Autorité environnementale

Avis délibéré de l'Autorité environnementale sur le développement du pôle de recyclage et de production d'énergies renouvelables à Montmirail – Terra 72 (72)

n°Ae : 2024-070

Avis délibéré n° 2024-070 adopté lors de la séance du 12 septembre 2024

Figure 6 : Continuités écologiques locales existantes à l'état initial (source : dossier).

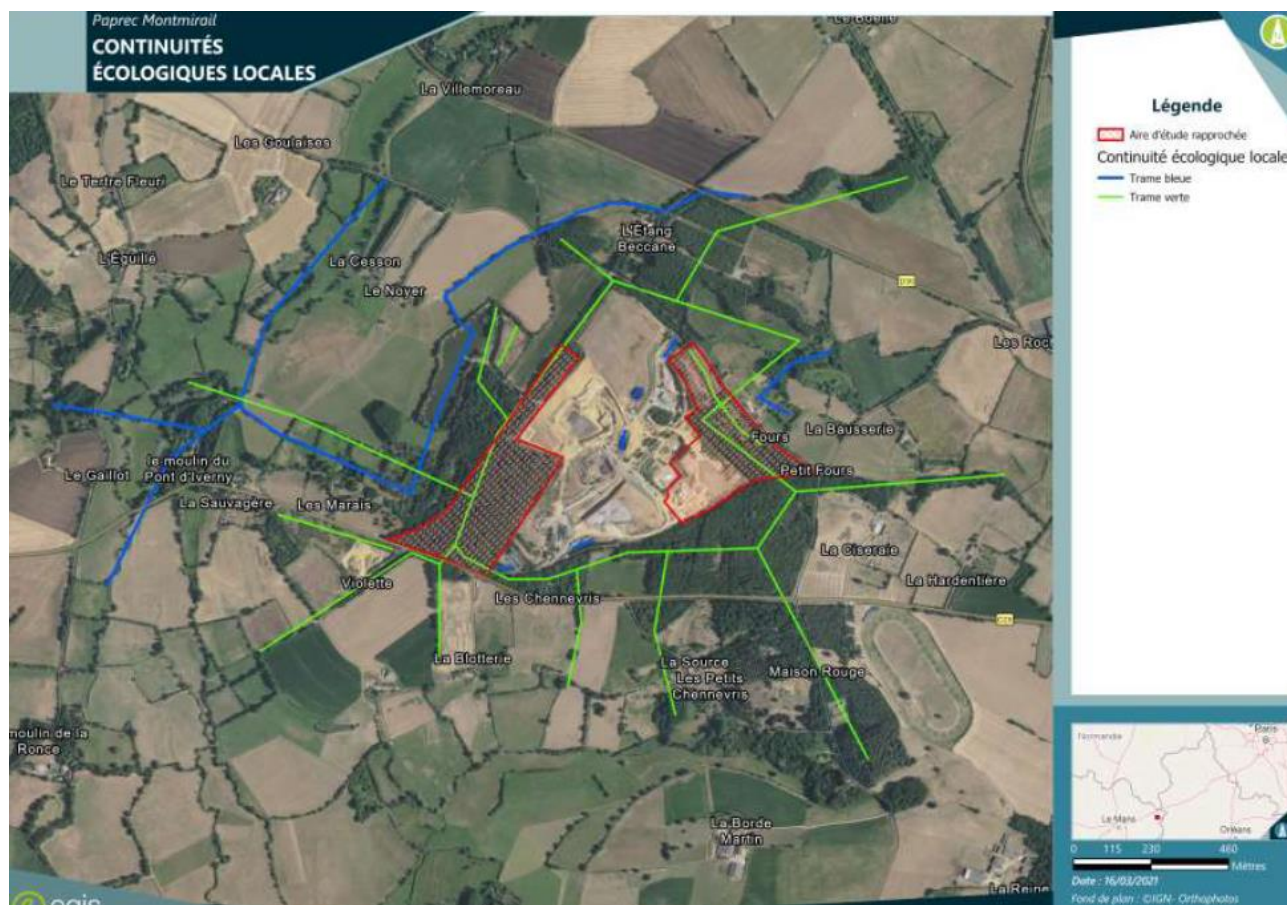
L'analyse de la trame verte est bien faite, précisant sa configuration selon l'échelle d'étude, ce qui montre que des parcelles à défricher sont partie intégrante de cette trame verte. La capacité des plantations compensatoires à reconstituer une trame locale fonctionnelle n'est pas analysée.

L'Ae recommande de compléter l'étude d'impact en analysant la capacité des plantations compensatoires à reconstituer la trame verte localement interrompue par le projet.

Figure 8 : Augmentation de trafic moyen journalier des poids lourds due à Terra 72 (source : dossier).

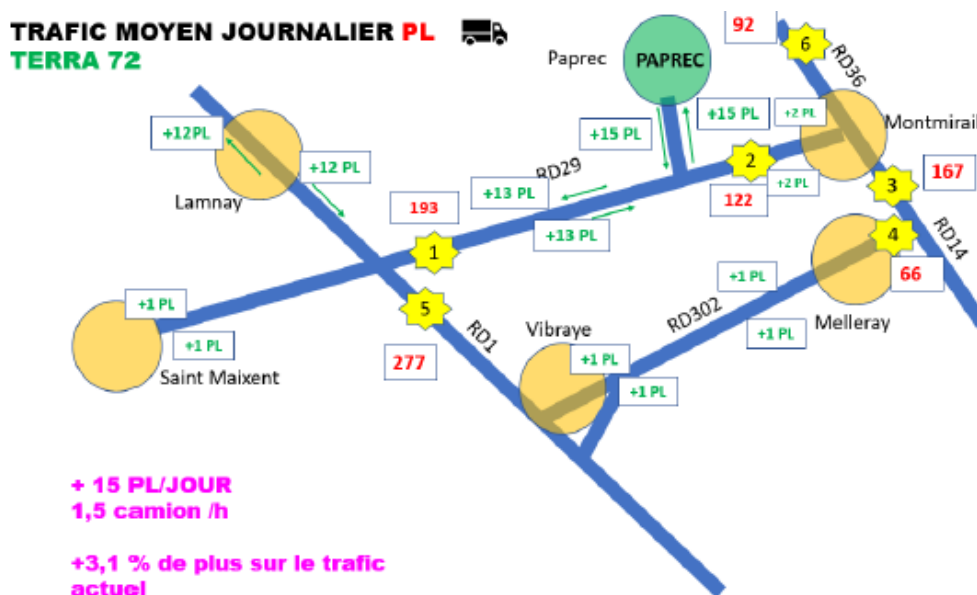
L'augmentation du trafic de poids lourds découlant du projet est de 15 % en entrée de site, et de 3 % du trafic total sur ces axes, estimée sans effet significatif sur les axes routiers que sont la RD29 et la RD1. Les entrées et sorties de poids lourds annuelles sont de 39 266 en 2021 et, dans la partie consacrée au bilan GES de l'étude d'impact, de 46 333 après réalisation du projet, soit une augmentation de 18 %. Les hypothèses d'évolution du trafic d'ensemble ne sont pas détaillées.

Figure 10 : Profil altimétrique tiré de l'étude paysagère.

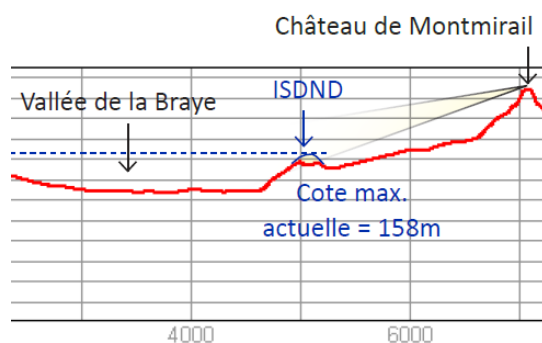
Il convient donc de vérifier la cohérence des cotes altimétriques utilisées dans les différentes parties du dossier, et de mettre à jour l'étude paysagère en tenant compte de la plus haute cote du site, *a minima* celle de 165,5 m (sommet des bâtiments).
